015

13 juli 2006

Technical Bulletin

Fiat groep 1.9 JTD motoren

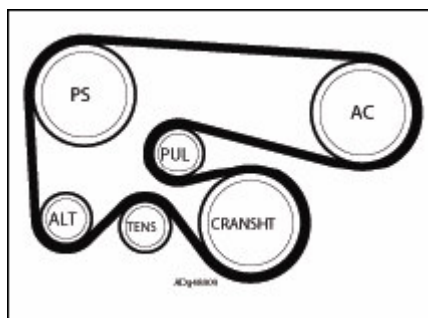
Op verschillende modellen van de Fiat groep met de 1.9 JTD motor en uitgerust met een airconditioning compressor zijn, sinds de introductie, verschillende aanpassingen gemaakt op het hulpaandrijfsysteem.

Riemplengte, spanrol en schijven hebben allemaal kleine veranderingen ondergaan – en niet noodzakelijk hetzelfde voor Alfa, Lancia en Fiat – in een poging de rijprestaties te verbeteren.

Hierdoor wordt door Fiat nog maar 1 riemplengte voorgeschreven voor deze aandrijving:

Dit betekent dat de 6PK1840, die eerder werd voorgeschreven voor een aantal van deze applicaties, niet langer gemonteerd dient te worden op deze 1.9 JTD + AC aandrijving.

De Gates Micro-V[®] XF vervangingsriem is **6PK1835XQ**
